Liste verbesserungen BEP3.1 zu BEP3.2:

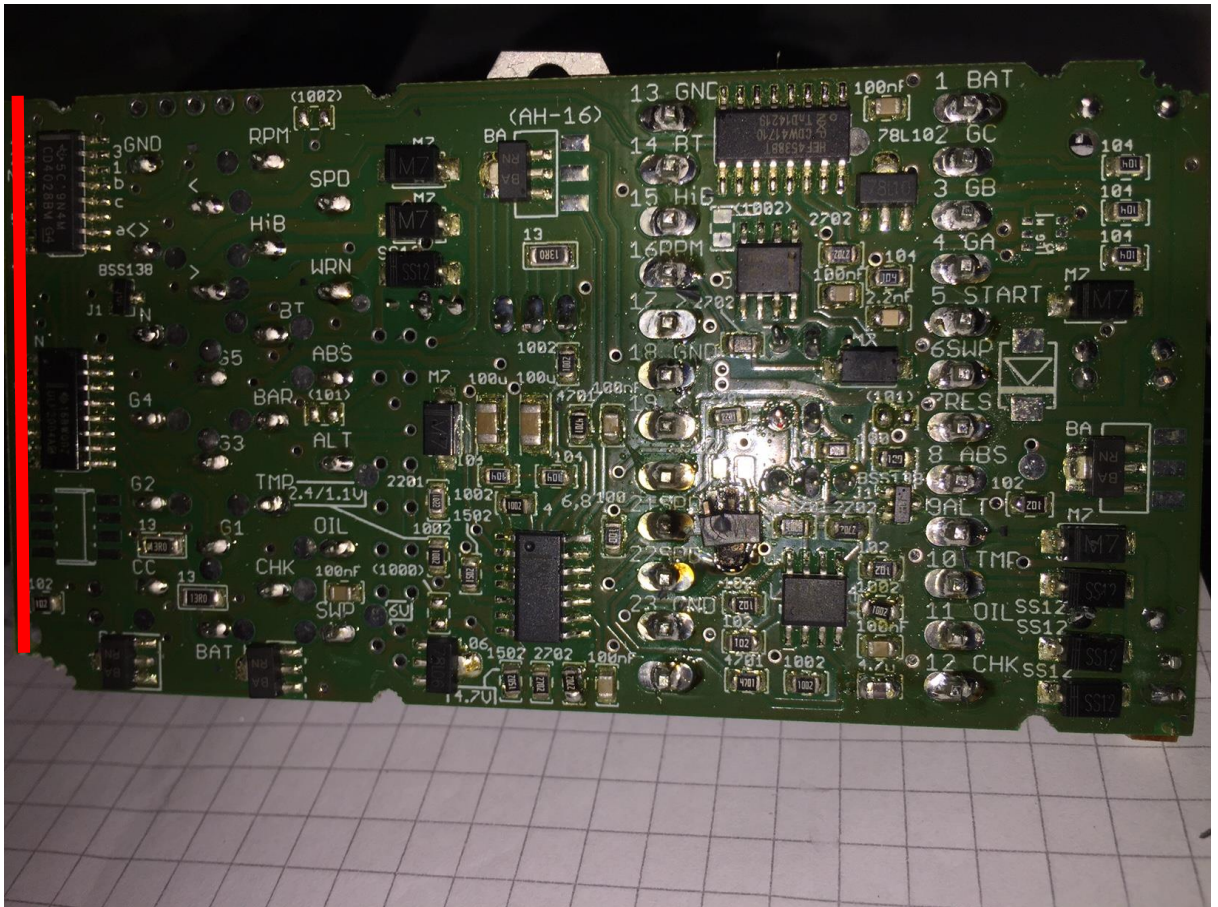
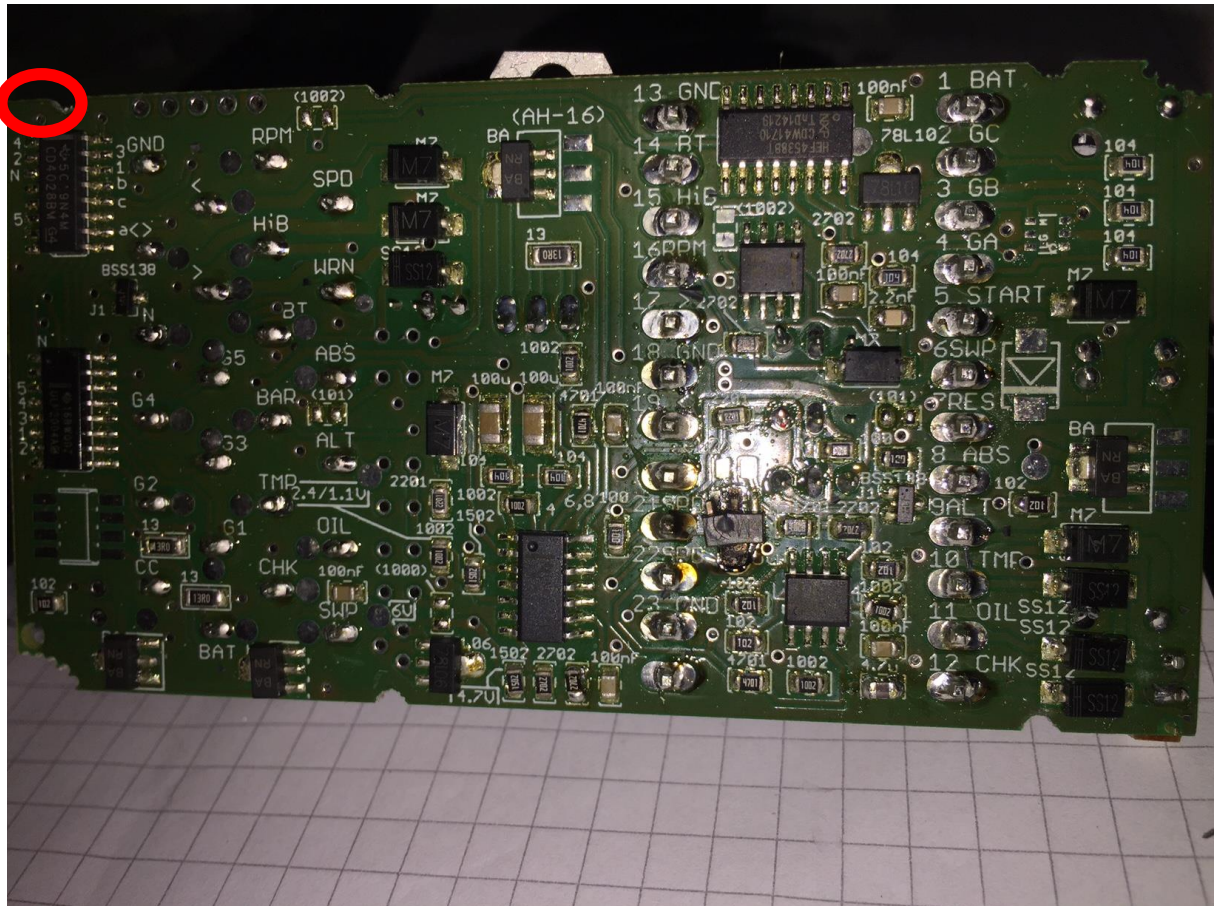
- ABS abschaltbar machen (zusätzlicher switch)
- Für das neue gehäuse 1mm kürzen (dann passt es ins alte und ins neue gehäuse, siehe bild)

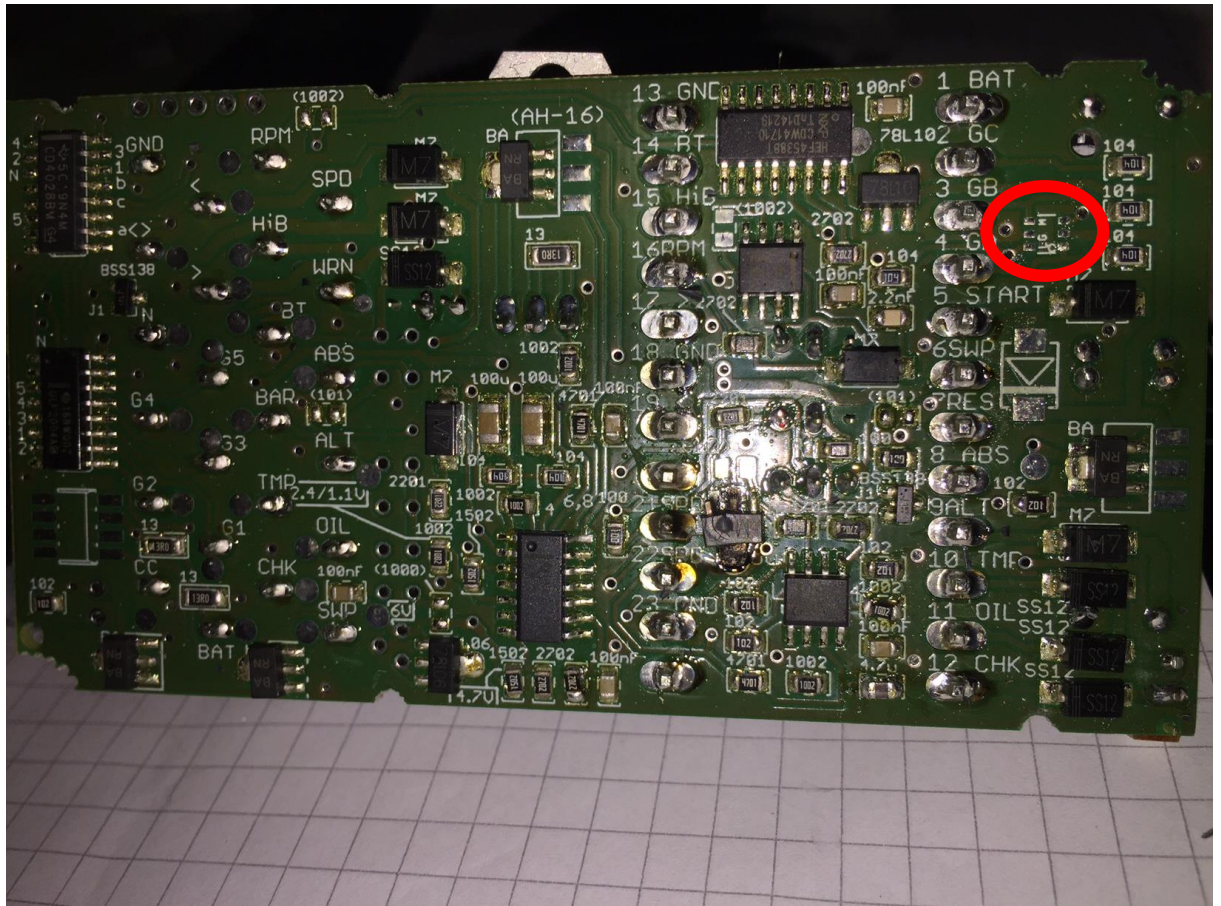
- Aussparung für Schraube auch an oberer Ecke anbringen (damit passt in beide Gehäuse, siehe Bild 2). Dafür müsste der 4028 ein Stück versetzt werden.
